Modulo per la presentazione delle osservazioni per i piani/programmi/progetti sottoposti a procedimenti di valutazione ambientale di competenza statale

ID: (n.114) Documenti procedura di Provvedimento Unico in materia Ambientale (PNIEC-PNRR)

Da un'analisi delle varie normative vigenti emerge che le zone dove sono previste le ubicazioni dei 14 aerogeneratori del progetto eolico denominato "Eolico Arlena" sono aree non idonee al loro insediamento come viene illustrato nelle OSSERVAZIONI che seguono:

ALLEGATO n. 3 Mappatura dei 14 Aerogeneratori e conflitti con fasce di rispetto dei Beni culturali tutelati ex art. 20 co.8 lettera c quater del D.Lgs n. 199/2021.

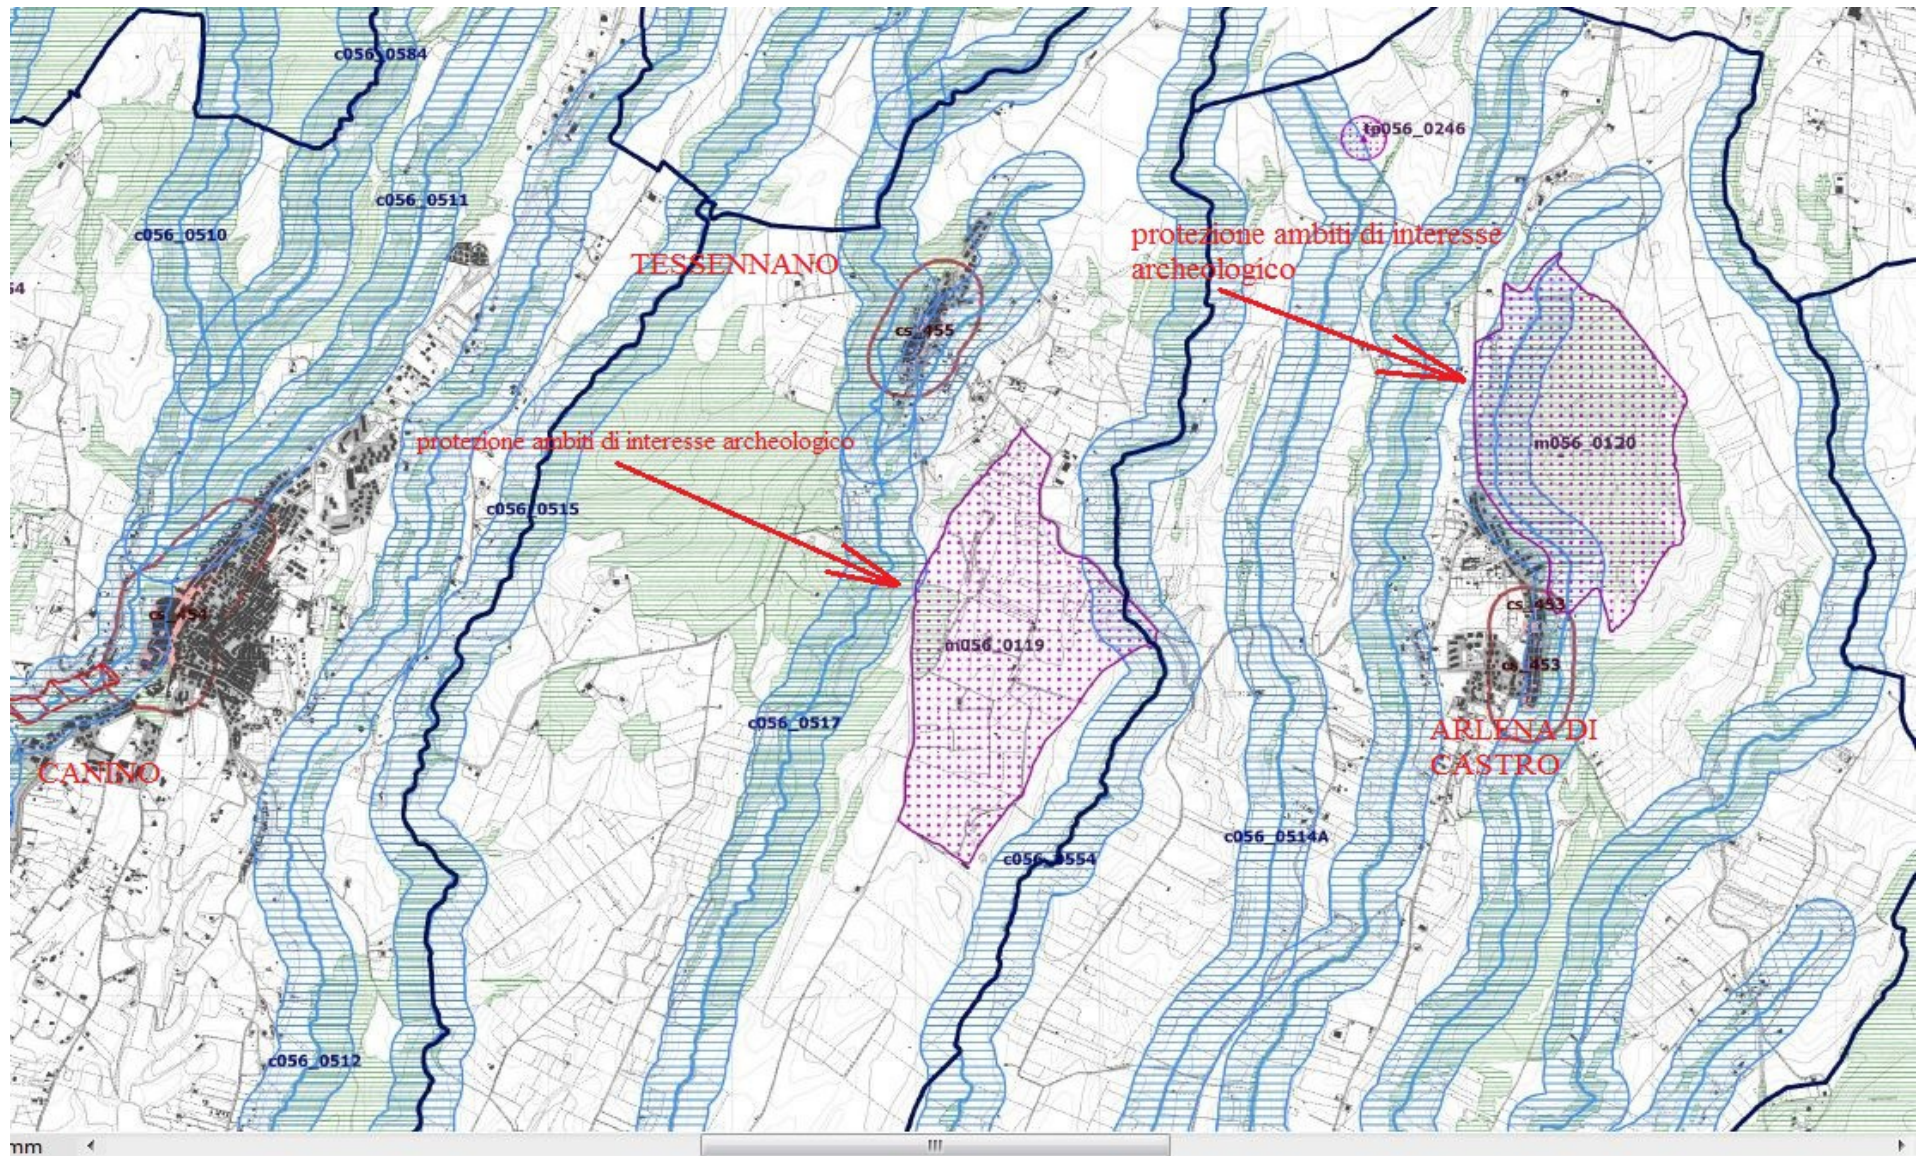
Distanze Aerogeneratori da alcuni Beni Culturali

Centro Storico Canino-AC12 =mt.2.855
" "-AC13 =mt.2.054
" "-AC14 =mt.2.626
Centro Storico Tessennano-AC01 =mt.1.170
" "-AC02 =mt.1.841
" "-AC03 =mt.2.251
" "-AC06 =mt.1.355
" "-AC07= mt.1.891
" "-AC12= mt.1.050
" "-AC14= mt.2.499
" "-AC10= mt.2.485
Centro Storico Arlena di Castro-AC03 =mt.1.672
" "-AC04 =mt.2.005
" "-AC05 =mt.1.553
" "-AC06 =mt.1.752
" "-AC07 =mt.1.208
" "-AC08 =mt.1.330
" "-AC09 =mt.1.820
" "-AC10 =mt.1.723
" "-AC11 =mt.2.034

AREE ARCHEOLOGICHE individuate nel PTPR e tutelate ex art.20 co.8 del D.Lgs n. 199/2021
